CONCEPTO TÉCNICO SOBRE NECESIDAD DE ESTUDIOS DETALLADOS DE AMENAZA Y RIESGO POR FENOMENOS DE REMOCIÓN EN MASA DENTRO DEL TRÁMITE DE LICENCIA URBANÍSTICA	Código:	GPR-FT-10
		Versión:	04
		Fecha de revisión:	21/06/2011

1.1 CONCEPTO TÉCNICO No. CT:	6928
1.2 ÁREA:	Técnica y de Gestión
1.3 COORDINACIÓN:	Investigación y Desarrollo
1.4 REFERENCIA CRUZADA RADICADO FOPAE:	2013ER8602
1.5 RESPUESTA OFICIAL No.	RO-63606

2.1 SOLICITANTE:	CURADURÍA URBANA No. 3
2.2 PROYECTO:	MAY-69
2.3 LOCALIDAD:	2. Chapinero
2.4 UPZ:	88. El Refugio
2.5 BARRIO O SECTOR CATASTRAL:	Emaus
2.6 DIRECCIÓN:	Carrera 5 No. 69-26
2.7 CHIP:	AAA0089AZCX
2.8 MANZANA CATASTRAL:	11
2.9 PREDIO CATASTRAL:	13
2.10 ÁREA (Ha):	0.0225 (*)
2.11 FECHA DE VISITA:	Junio 20 de 2013

Figura 1. Localización general del proyecto “MAY 69” ubicado de la Carrera 5 No.69-26 en el Plano Normativo de Amenaza por Remoción en Masa del POT (Decreto 190 de 2004), el cual se encuentra en amenaza MEDIA.

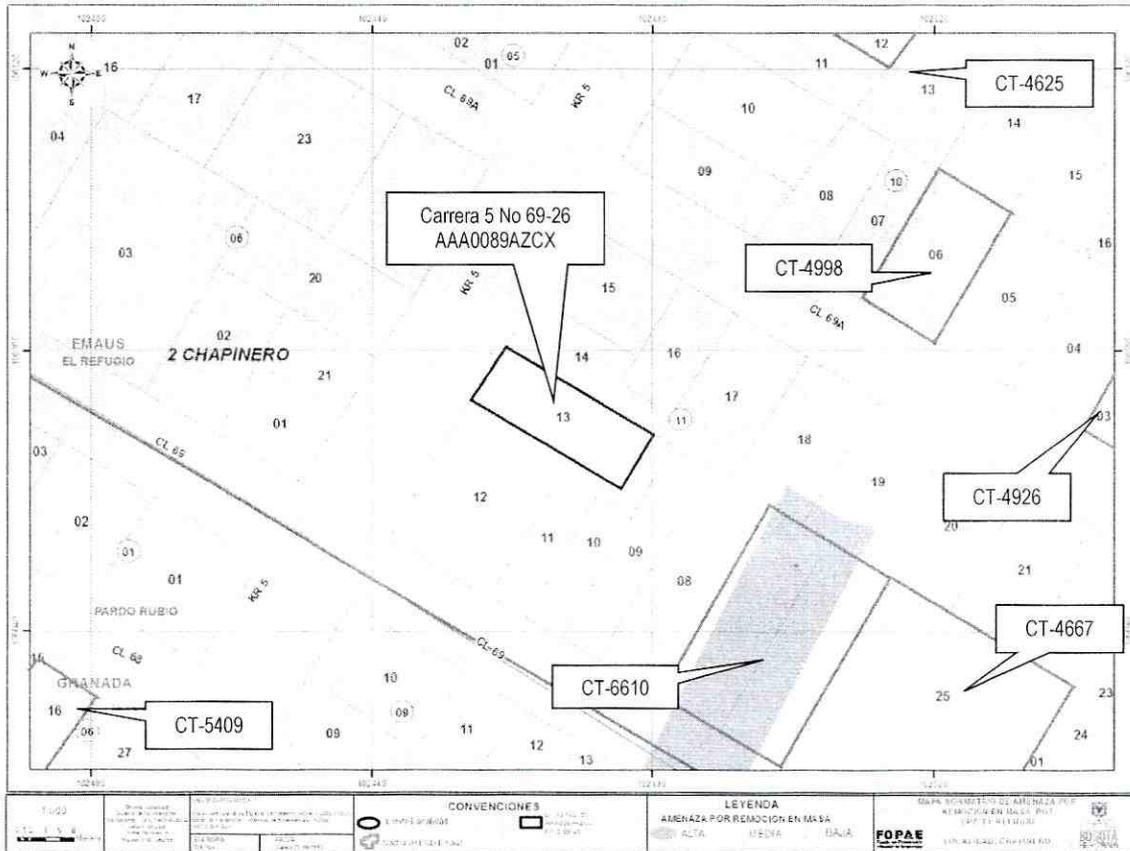
Conforme con el plano normativo de “Amenaza por Remoción en Masa” del Plan de Ordenamiento Territorial de Bogotá - POT, el sector del proyecto “MAY 69” ubicado de la Carrera 5 No 69-26, de la Localidad de Chapinero, se encuentra en una zona de AMENAZA MEDIA por procesos de remoción en masa (Figura 1).
